Ministero dell'Ambiente e della Tutela del Territorio
del Mare - D.G. Valutazioni e Autorizzazioni Amb

E.prot DVA-2015-0017544 del 06/07/2015

Osservazioni ai sensi del d.lgs. 152/2006 e s.m.i. Al progetto realizzazione di un impianto geotermico pilota nell'area del permesso di ricerca "Scarfoglio"

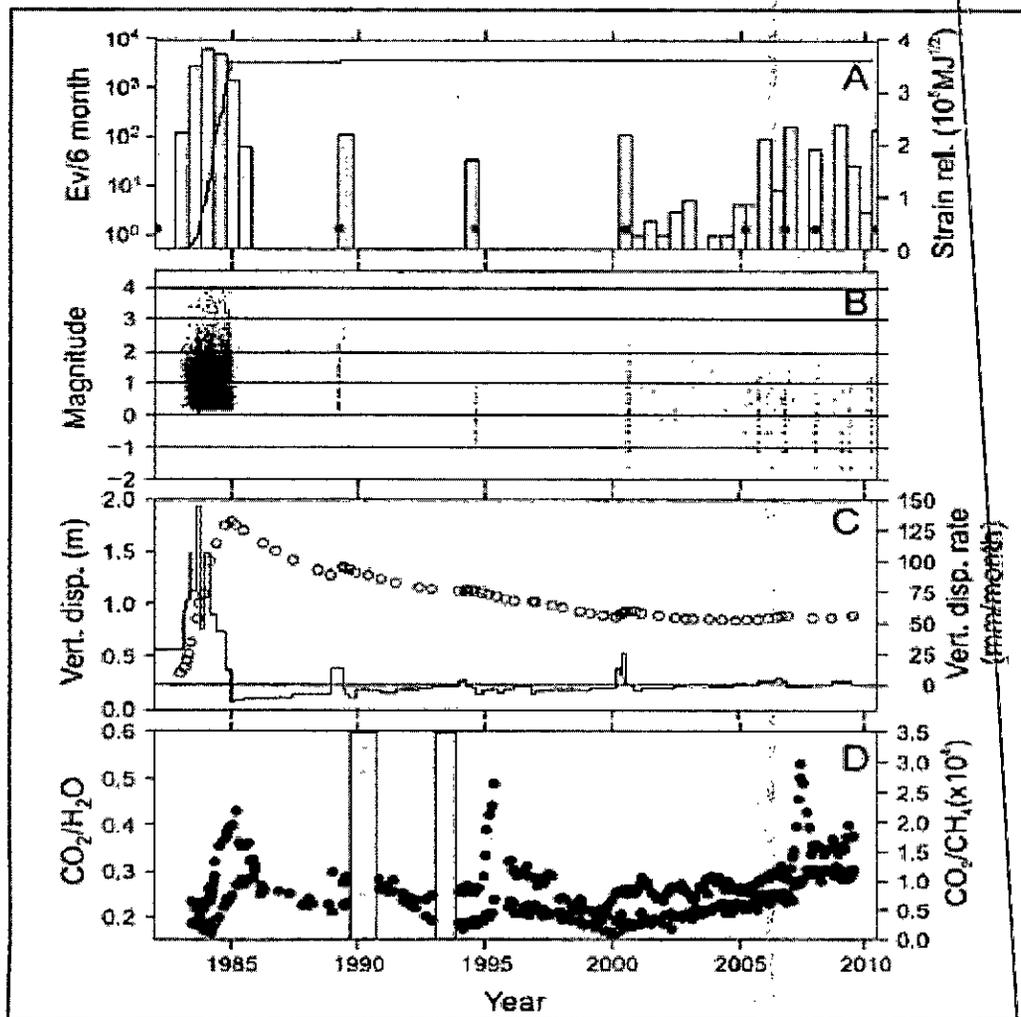
Si evidenzia inoltre come i grafici ed in generale gli studi citati nel documento presentato da Geoelectric e redatto da AMRA SCARL sono datati e non aggiornati. Ad esempio a pagina 11 vengono riportati grafici fermi al 2010.

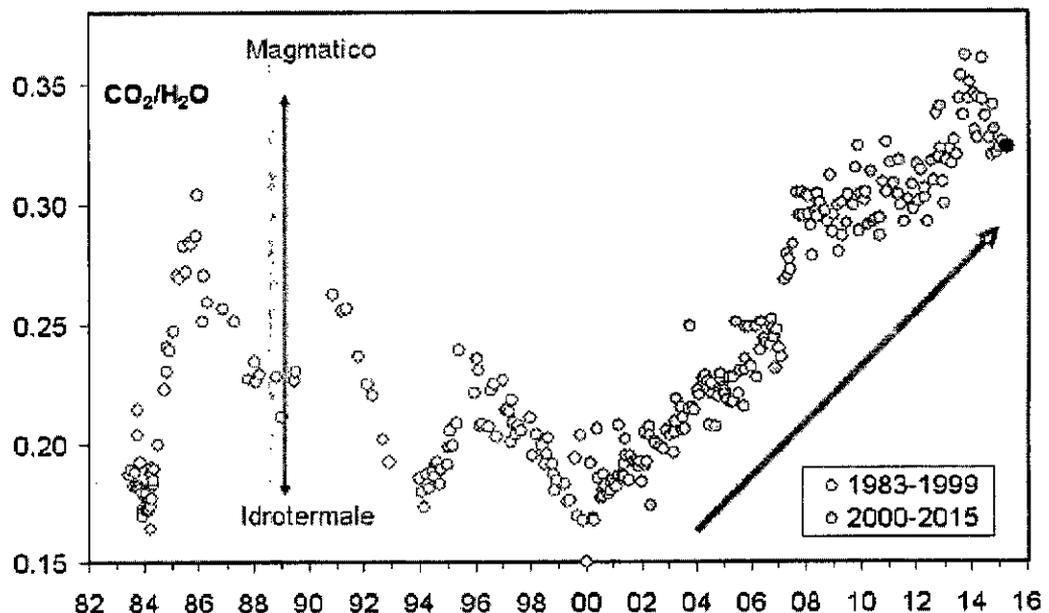
Recentemente e si cita uno studio del 2010!!!

Per quanto ci riguarda questo che segue è un grafico recente!!! (tratto dal bollettino di Aprile OV- INGV NA - Pisciarelli)

Figura 2-3 Viste tridimensionale dell'impianto geotermoelettrico "Scarofoglio"

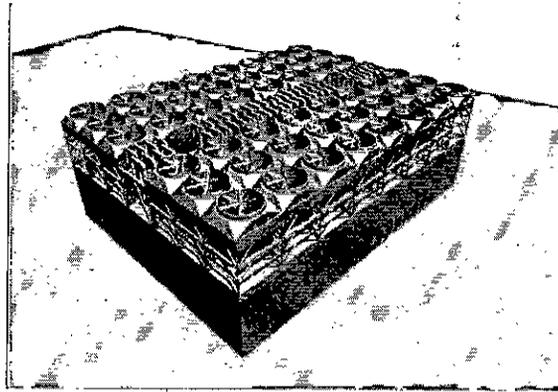
- Il rendimento totale netto della centrale è di appena il 7,8% (mentre normalmente centrali a media entalpia sono intorno al 10%), per cui non è dato comprendere come un progetto che si presenta all'avanguardia in merito alle tecnologie adoperate possa poi conseguire così scarsi risultati in termini di efficienza energetica - singolare appare il dato impiantistico della potenza di 5 MW per una centrale a media entalpia laddove, ad esempio, a Vicenza, 5 MW si ottengono per il teleriscaldamento con un impianto a bassa entalpia.

- L'energia termica che viene dissipata nell'ambiente attraverso le torri di raffreddamento è dell'87,5% di quella estratta; il calore dissipato provocherà un aumento della temperatura media dell'area circostante e quindi una variazione del microclima che potrebbe rilevarsi impattante dal punto di vista dell'eco-sostenibilità del progetto. Difatti l'energia dissipata dal condensatore è di 56 MWt e ciò contraddice quanto riportato nella sintesi non tecnica in merito alla non incidenza degli effetti microclimatici sull'ambiente (oltretutto ci si trova in una conca molto umida dove il maggior calore immesso renderebbe alta la temperatura percepita)

Si solleva il dubbio che l'impianto sia volutamente sotto utilizzato per consentire l'ottenimento degli incentivi del GSE per impianti geotermici a discapito dell'efficienza dello stesso e con maggiori dispersioni di calore nell'ambiente circostante.

- La temperatura di reimmissione del fluido dovrebbe essere intorno ai 70° rispetto ai 165° di prelievo... e questo non comporta alcun problema alla stabilità del sistema? Questa differenza di temperatura tra prelevato e immesso crea certamente una circolazione di fluido all'interno della falda per il naturale processo di riequilibrio termico, modificando l'equilibrio termodinamico del sottosuolo, il che non è certamente un intervento valido nel cuore di una caldera vulcanica come quella dei Campi Flegrei.

Figura 2-17 Layout fluidodotti FP2 e FP3 (in celeste i tratti in interrato, in rosso il tratto fuori terra, in blu il tratto in microtunnel)
(elaborazione su immagine aerea Bing Maps)

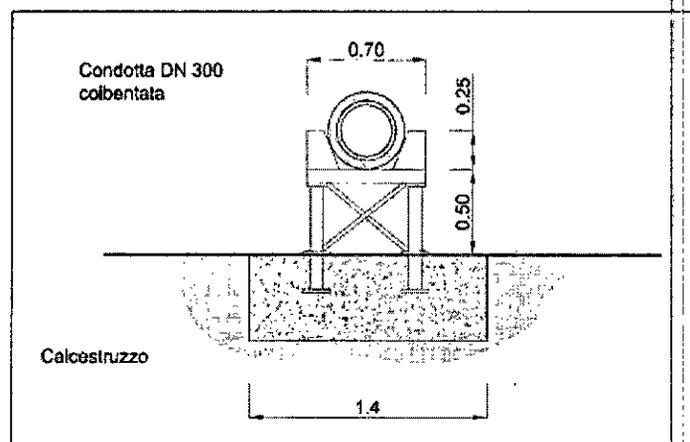
Per il tratto fuori terra (in immagine ne vediamo il profilo, nella foto è il tratto in rosso) non si fa nessuna menzione alla sicurezza e alle relative protezioni; inoltre non vengono meglio specificate le caratteristiche del "microtunnel" (nella foto in blu).

Infine, rispetto alla prevedibile microsismicità indotta, che tenuta hanno i due fluidodotti?
